REPÚBLICA DE PANAMÁ
MINISTERIO DE AMBIENTE
RESOLUCIÓN No. DEIA-IA- 043 - 2024
De 27 de junio de 2024

Por la cual se resuelve la solicitud de evaluación del Estudio de Impacto Ambiental (EsIA), categoría II, correspondiente al proyecto “**PUERTAS DE GALICIA ETAPA 3**”, promovido por **SOCIEDAD URBANIZADORA DEL CARIBE, S.A.**

Figura 6. Cajones sobre los cuerpos hídricos

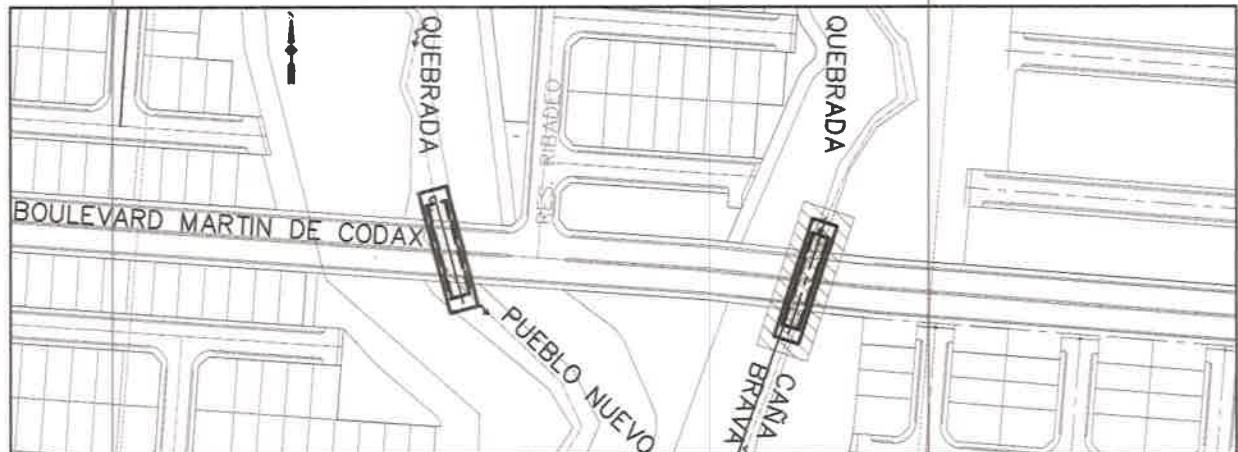
Mediante **MEMORANDO-DEEIA-0687-2310-2023**, se solicita a **DIAM** agregar a la cartografía generada las coordenadas faltantes correspondientes al paso temporal sobre quebrada Caña Brava, paso temporal sobre quebrada Pueblo Nuevo y el área de la planta de tratamiento (ver foja 318 del expediente administrativo).

Dado que las zonas de intervención para construcción de los cajones y pasos temporales serán realizados según el permiso de obra en cauce e indemnizados dentro de este permiso, y luego de terminar, se revegeta aquello que pueda intervenirse de la zona de protección, no se considera que las zonas de protección formales de los cuerpos hídricos se deban cambiar o disminuir.

Plano 1. Plano catastral de Finca 105673

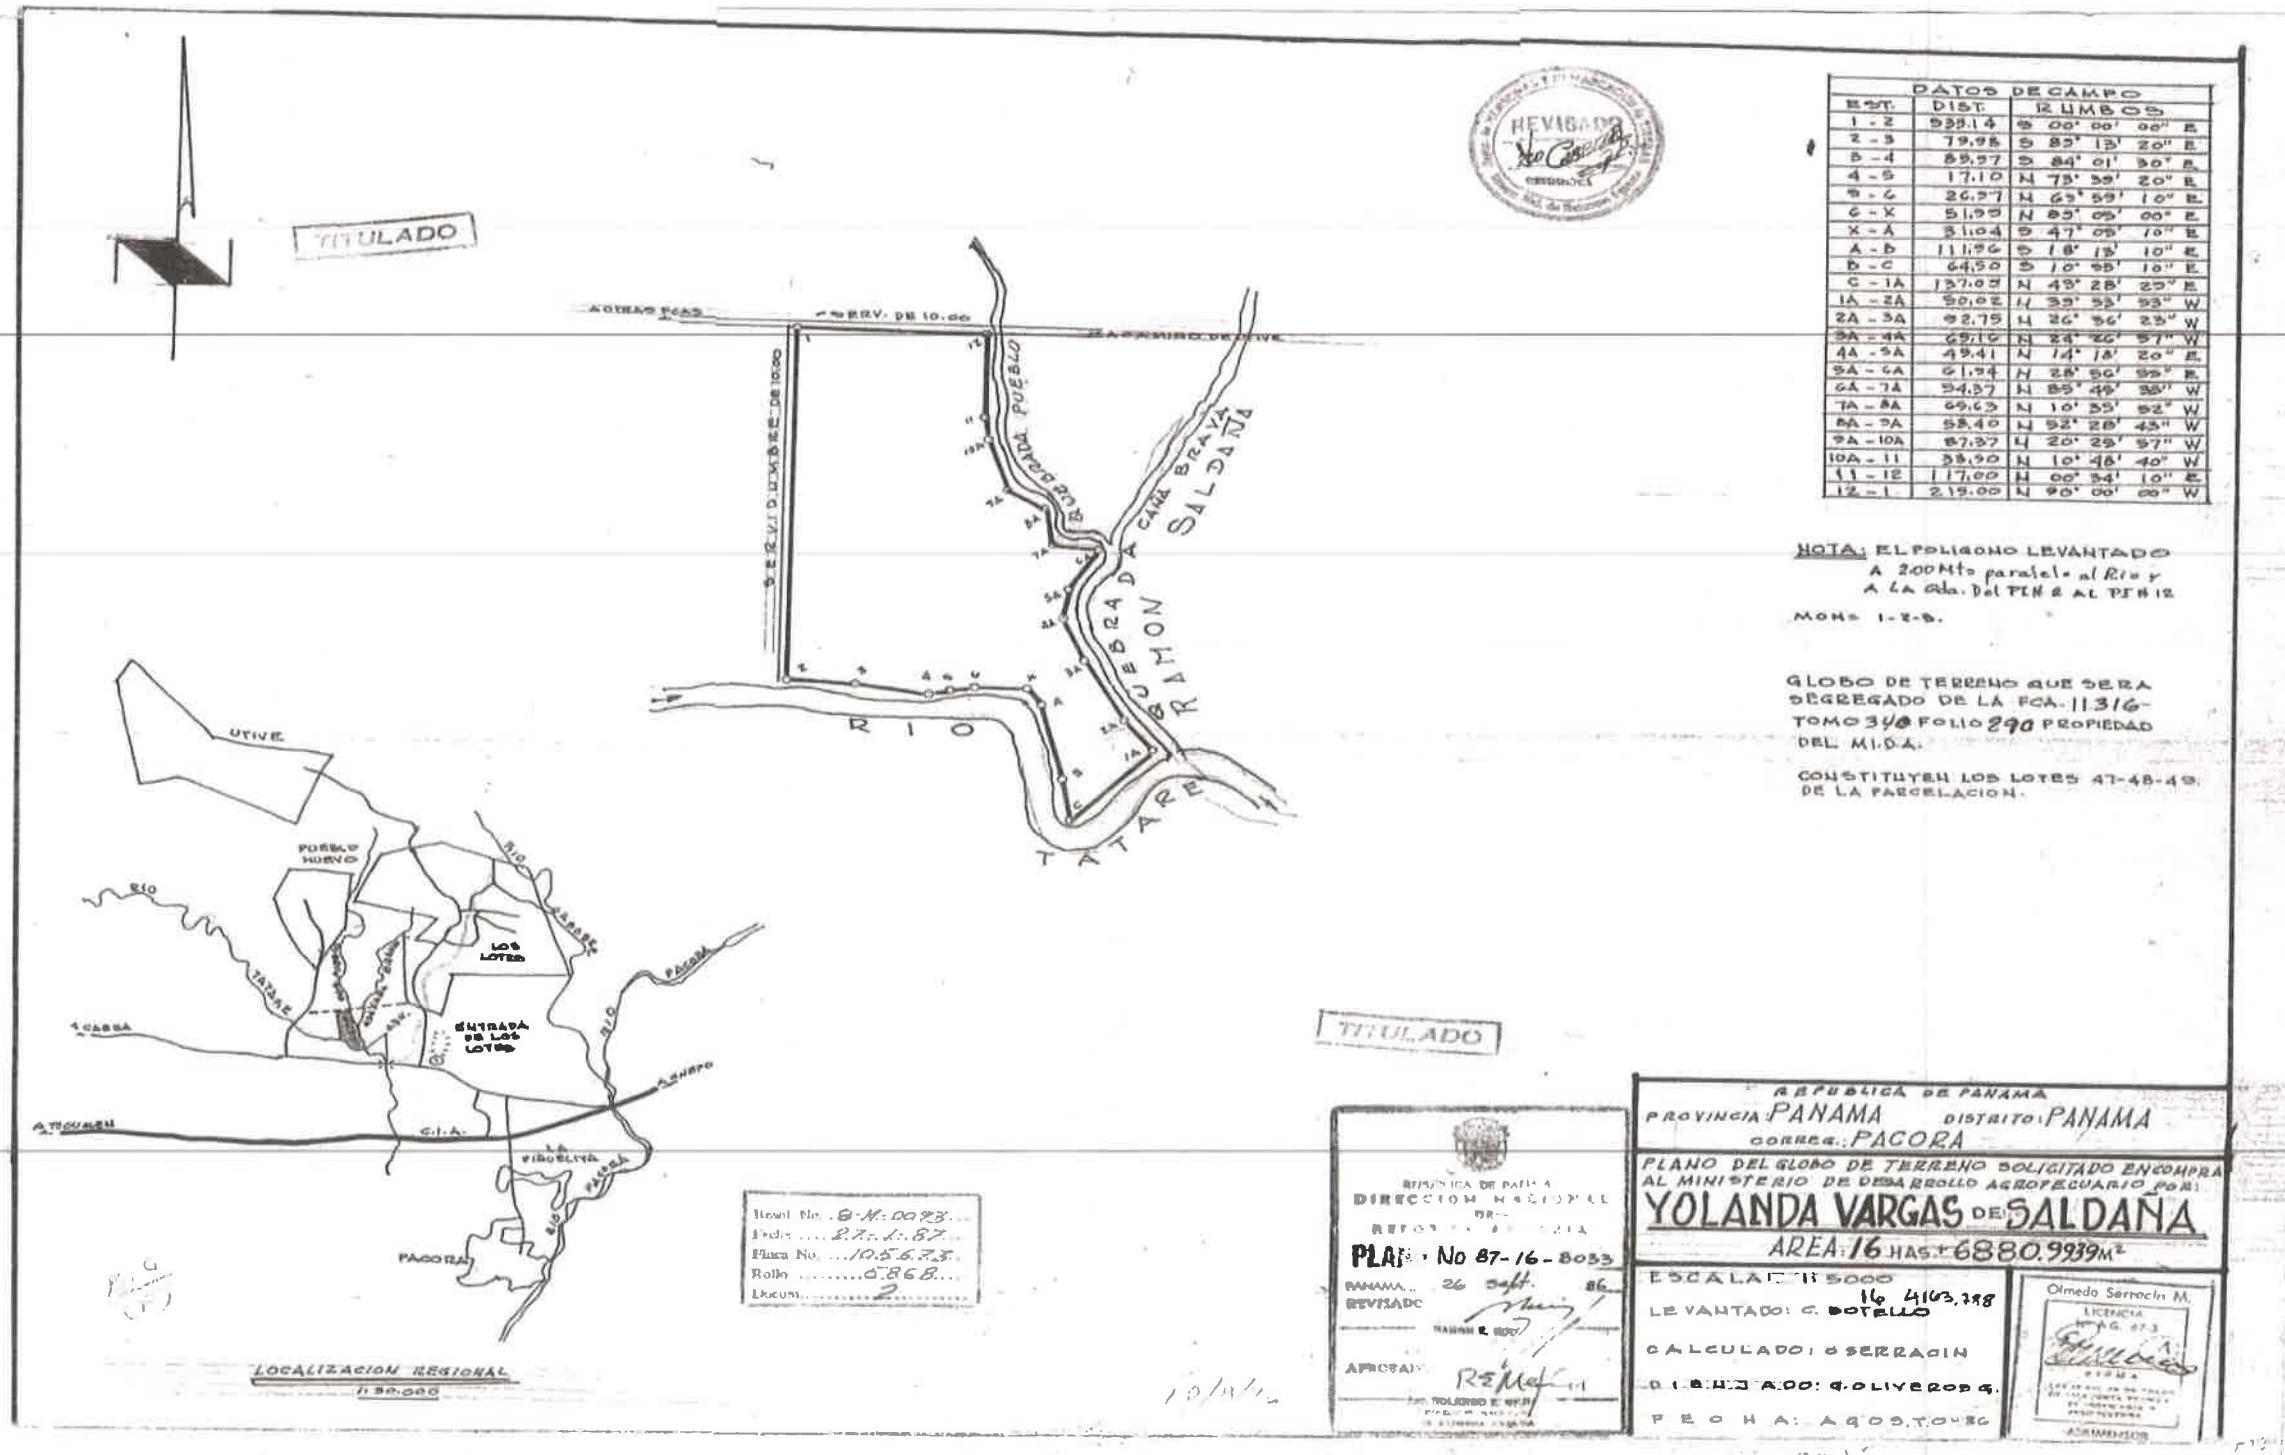
- b. En base a la respuesta del acápite anterior indicar la superficie a utilizar por finca para el desarrollo del proyecto.
2. En atención a la evaluación del EsIA, mediante **Nota No. 115-DEPROCA-2023**, la Unidad Ambiental del Instituto de Acueductos y Alcantarillados Nacionales solicita lo siguiente: “*De acuerdo con lo presentado en el estudio de impacto ambiental: * Presentar Memoria Técnica de la PTAR con firma y sello del idóneo...*”.

Estas fincas no están segregadas ni tienen mejoras. Se presenta a continuación planos catastrales de ambas fincas, en donde se indica que la finca 105673 cuenta con una superficie de 16 ha+6880.9939 m² y la finca 10267 se indica que cuenta con 20 hectáreas.
